Gemeinde Jade
Bebauungsplan Nr. 27, 4. Änderung „Georgstraße“
7. Änderung des Flächennutzungsplanes

Abwägung der Stellungnahmen zur frühzeitigen Beteiligung der Behörden und sonstigen Träger öffentlicher Belange gemäß § 4 (1) BauGB und zur frühzeitigen Beteiligung der Öffentlichkeit gemäß § 3 (1) BauGB

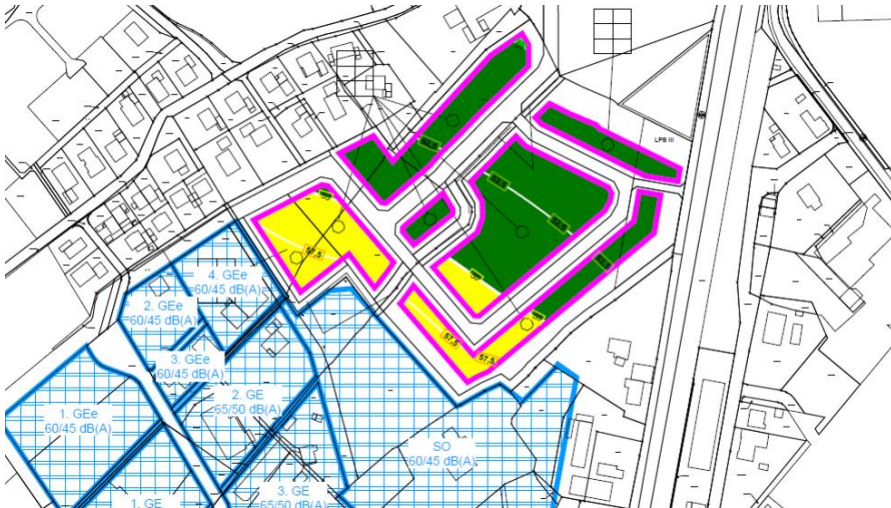
Nr.	Träger öffentlicher Belange Schreiben vom ...	Stellungnahme	Planungsrechtliche Vorgaben Abwägung/Beschlussempfehlung
	Fortsetzung OOWV Zum FNP	<p>Um das Wiederaufnehmen der Pflasterung bei der Herstellung von Hausanschlüssen zu vermeiden, sollte der Freiraum für die Versorgungsleitungen erst nach 75%iger Bebauung der Grundstücke endgültig gepflastert werden.</p> <p>Sollten durch Nichtbeachtung der vorstehenden Ausführungen Behinderungen bei der Erschließung des Baugebietes eintreten, lehnen wir für alle hieraus entstehenden Folgeschäden und Verzögerungen jegliche Verantwortung ab.</p> <p>Wir bitten vor Ausschreibung der Erschließungsarbeiten um einen Besprechungstermin, an dem alle betroffenen Versorgungsträger teilnehmen.</p> <p>Im Hinblick auf den der Gemeinde obliegenden Brandschutz (Grundschutz) weisen wir ausdrücklich darauf hin, dass die Löschwasservorhaltung kein gesetzlicher Bestandteil der öffentlichen Wasserversorgung ist. Die öffentliche Wasserversorgung als Aufgabe der Daseinsvorsorge wird durch die gesetzlichen Aufgabenzuweisungen des Niedersächsischen Brandschutzgesetzes (NBrandSchG) nicht berührt, sondern ist von der kommunalen Löschwasserversorgungspflicht zu trennen.</p> <p>Eine Pflicht zur vollständigen oder teilweisen Sicherstellung der Löschwasserversorgung über das öffentliche Wasserversorgungsnetz (leitungsgebunden) besteht durch den OOWV nicht. Da unter Berücksichtigung der baulichen Nutzung und der Gefahr der Brandausbreitung unterschiedliche Richtwerte für den Löschwasserbedarf bestehen (DVGW-Arbeitsblatt W 405), ist frühzeitig beim OOWV der mögliche Anteil (rechnerischer Wert) des leitungsgebundenen Löschwasseranteils zu erfragen, um planungsrechtlich die Erschließung als gesichert anerkannt zu bekommen.</p> <p>Für die Planung der Abwasser- und Trinkwasseranlagen im Baugebiet, ist ein verbindlicher Deckenhöhenplan des Straßenendausbaus erforderlich</p> <p>Evtl. Sicherungs- bzw. Umlagearbeiten können nur zu Lasten des Veranlassers oder nach den Kostenregelungen bestehender Verträge durchgeführt werden.</p>

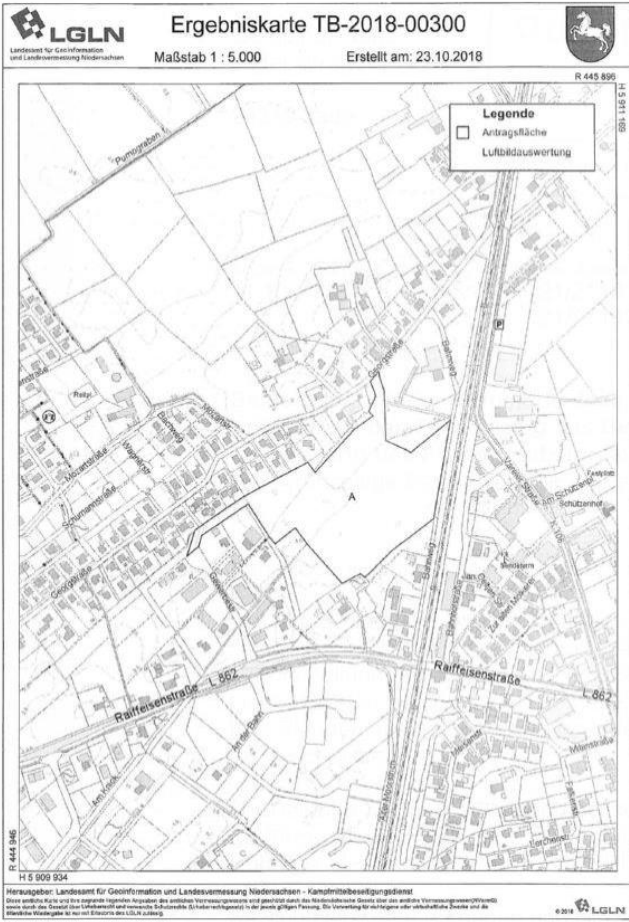
Nr.	Träger öffentlicher Belange Schreiben vom ...	Stellungnahme	<i>Planungsrechtliche Vorgaben Abwägung/Beschlussempfehlung</i>
7a	Niedersächsische Landesforsten 19.11.2018 Zum BP	<p>Nach Besichtigung des Plangebiets erhalten Sie folgende Stellungnahme zur o. a. Planung. Aus forstlicher Sicht bestehen Bedenken hinsichtlich der Nutzung des Waldes für die Zufahrt zum geplanten Wohngebiet als auch hinsichtlich des Abstands der Baugrenzen zum Wald.</p> <p>Der Wald ist ein ca. 1,5 ha großer, wüchsiger Laubmischwald aus im Wesentlichen langschäftiger Eiche und Buche in den Wachstumsstadien mittleres bis starkes Baumholz. Die Waldfunktionenkarte Niedersachsen (WFK) weist das Waldgebiet als Wald mit besonderer Schutzfunktion, hier Lärm- und Klimaschutzfunktion, und als alten Waldstandort (besonderes Potential für vielfältige und seltene Habitats, Tier- und Pflanzenarten) aus. Im Süden grenzt auf dem Flurstück 75/27 ein kleines Waldstück, das in der WFK ebenfalls als Wald mit besonderer Schutzfunktion als Lärm- und Klimaschutzwald dargestellt ist, an das Plangebiet.</p> <p>Die Umsetzung der Planung hätte den dauerhaften Verlust von Wald für die 10 m breite Straßenverkehrsfläche zur Folge sowie auch des verbleibenden, westlich daran anschließenden Gehölzbestandes, der, auf Grund der verbleibenden Größe, seine Eigenschaft als Wald i. S. des § 2 (3) des Niedersächsischen Gesetzes über den Wald und die Landschaftsordnung (NWaldLG) verliert. Überschlägig sind das etwa 0,15 ha Wald.</p> <p>Ist es jedoch unumgänglich, die Planung unter sorgfältiger Berücksichtigung der waldrechtlichen Belange (besondere Schutzfunktionen, raumordnerischen Vorgaben) und Ausschluss anderer Zufahrtalternativen (z. B. über das Flurstück 67/9 oder über den Bahnweg) dennoch umzusetzen, begründet der dauerhafte Verlust des Waldes und damit der Waldfunktionen (§ 1 (1) NWaldLG), den Tatbestand der Waldumwandlung und sind dann die Vorschriften des § 8 NWaldLG zur Waldumwandlung zu berücksichtigen. Die verloren gegangenen Waldfunktionen sind durch eine Ersatzaufforstung zu kompensieren.</p>	<p>Die Planung wurde dahingehend geändert, dass die Zufahrt zur Georgstraße nicht mehr enthalten ist. Aufgrund der Rücknahme der Zufahrt müssen auch die im Vorwurf überplanten Waldflächen nicht mehr in Anspruch genommen werden. Zudem wird ein Abstand von 20 m von der Baugrenze bis zur Grenze des Geltungsbereiches in die Planung aufgenommen, um ausreichend Abstand zu den Waldflächen zu halten. Die Unterlagen werden dementsprechend aktualisiert und angepasst.</p>

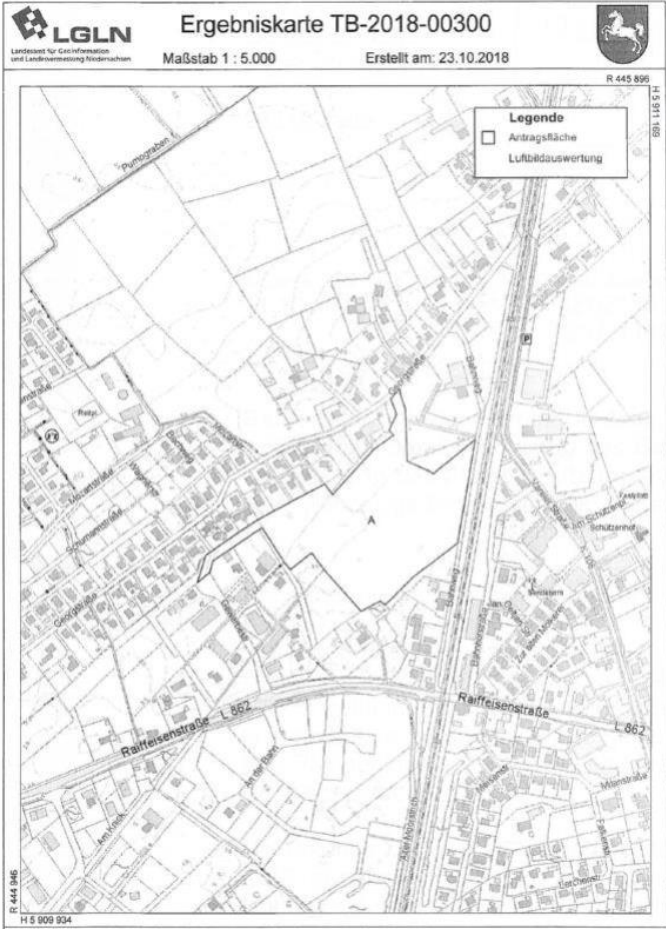
Nr.	Träger öffentlicher Belange Schreiben vom ...	Stellungnahme	Planungsrechtliche Vorgaben Abwägung/Beschlussempfehlung
	<p>Fortsetzung Nds. Landesforsten</p> <p>Zum FNP</p>	<p>Die Umsetzung der Planung hätte den dauerhaften Verlust von Wald für die 10 m breite Straßenverkehrsfläche zur Folge sowie auch des verbleibenden, westlich daran anschließenden Gehölzbestandes, der, auf Grund der verbleibenden Größe, seine Eigenschaft als Wald i. S. des § 2 (3) des Niedersächsischen Gesetzes über den Wald und die Landschaftsordnung (NWaldLG) verliert. Überschlägig sind das etwa 0,15 ha Wald.</p> <p>Ist es jedoch unumgänglich, die Planung unter sorgfältiger Berücksichtigung der waldrechtlichen Belange (besondere Schutzfunktionen, raumordnerischen Vorgaben) und Ausschluss anderer Zufahrtalternativen (z. B. über das Flurstück 67/9 oder über den Bahnweg) dennoch umzusetzen, begründet der dauerhafte Verlust des Waldes und damit der Waldfunktionen (§ 1 (1) NWaldLG), den Tatbestand der Waldumwandlung und sind dann die Vorschriften des § 8 NWaldLG zur Waldumwandlung zu berücksichtigen. Die verloren gegangenen Waldfunktionen sind durch eine Ersatzaufforstung zu kompensieren.</p> <p>Gemäß den Ausführungsbestimmungen zum NWaldLG (RdErl. d. ML v. 5.11.2016 – 406-64002-136) ergibt sich ein Kompensationsfaktor von 2,1. Die Nutz- und die Erholungsfunktion sind in ihrer Wertigkeit als durchschnittlich einzustufen, die Schutzfunktion als überdurchschnittlich, woraus sich ein Kompensationsfaktor von 1,6 ableitet; für die besonderen Schutzfunktionen ist ein Zusatzfaktor von 0,5 anzusetzen.</p> <p>Die, für die Waldinanspruchnahme vorgesehene Ausgleichsfläche (Nordspitze des FISTk 52/3) ist als Ersatzaufforstungsfläche ungeeignet; zum einen reicht die Größe nicht aus und weiterhin würde die Baugrenze nach jetzigem Planungsstand zu dicht an den Waldrand rücken. Aus Gründen der Verkehrssicherheit, einer erschwerten Bewirtschaftung des Waldes, insbesondere des Waldrandes, sowie wegen der besonderen ökologischen Bedeutung von Waldändern, ist ein Abstand vom Waldrand zu einer möglichen Bebauung von mindestens einer Baumlänge (30 bis 35 Meter) erforderlich.</p> <p>Die Planung sieht zu den von der Planung betroffenen Waldgebieten einen geringeren Abstand der Baugrenze zum jeweiligen Waldrand vor, insofern bedürfen die Baugrenzen einer Anpassung</p>
